CAHIER N° 9 - Mémoire en réponse à la demande de complément du 14 février 2018

PROJET EOLIEN DE BANNES (Bannes, 51)
Dossier de Demande d'Autorisation Unique

Dossier consolidé suite à la demande de compléments

Exemple de cartographie des angles d'occupation éolienne sur Bannes

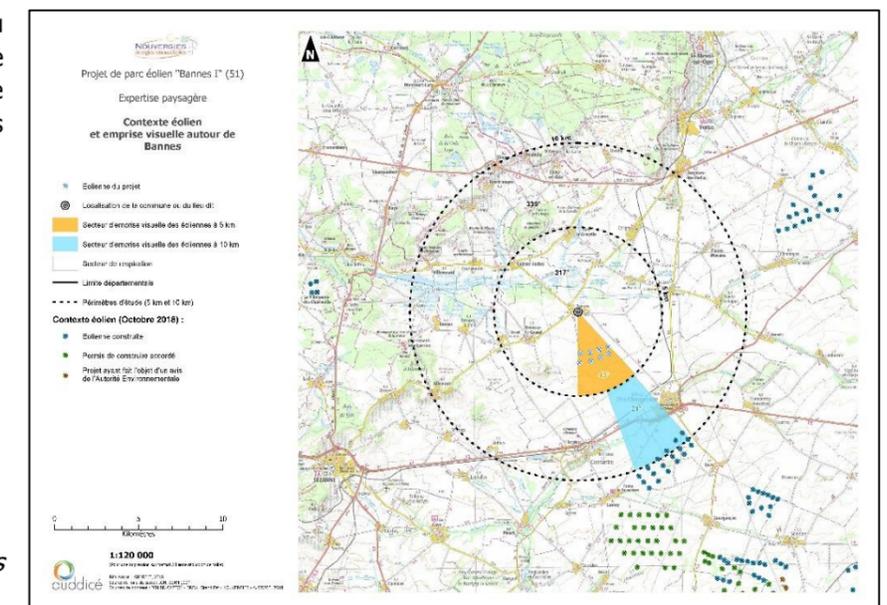
« Le risque de saturation visuelle des communes voisines au projet n'est pas étudié dans le dossier. Il convient donc de le compléter en fournissant une analyse de la saturation visuelle et de l'encerclement des villages et hameaux situés à moins de 10 kilomètres du projet. Les éléments d'analyse attendus peuvent s'appuyer sur les recommandations de l'annexe 1 du Schéma Régional Éolien de Champagne-Ardenne (p 113- schémas représentatifs du champ visuel à 360° comportant les parcs éoliens déjà autorisés et ceux en projet, ainsi que les cônes de vue et les angles de respiration visuelle). »

Le dossier initial ne présentait pas d'étude d'encerclement. Ce manque a été rectifié, par la réalisation d'une étude spécifique sur 9 villages environnants le projet éolien.

Le choix des villages à étudier s'est fait sur la base d'une cartographie des zones d'influence visuelle dans un rayon de 10 kilomètres autour des éoliennes, mais également de la connaissance du terrain et des impacts réels du projet. Au final, les villages suivants ont été retenus : Bannes, Broussy-le-Grand, Fère-Champenoise, Connantre, Linthes, Pierre-Morains, Morains, Aulnay-aux-Planches et Coligny.

Chaque village fait l'objet d'une cartographie spécifique des angles d'occupation des éoliennes à 5 kilomètres et à 10 kilomètres. Un tableau de calcul des indices d'occupation est présenté, base d'une analyse de la saturation visuelle, de la densification et de l'encerclement potentiel autour des lieux de vie identifiés.

Le projet marque l'occupation d'un nouvel espace paysager dans le territoire étudié. Cela a un impact modéré sur les lieux de vie de Fère-Champenoise et Connantre, mais les interactions se trouvent finalement limitées pour Bannes et Broussy-le-Grand et nulles pour les autres lieux de vie identifiés comme potentiellement sensibles.

Le projet, par sa configuration et/ou sa distance d'implantation, ne participe que peu aux effets de saturation et pas aux effets d'encerclement.
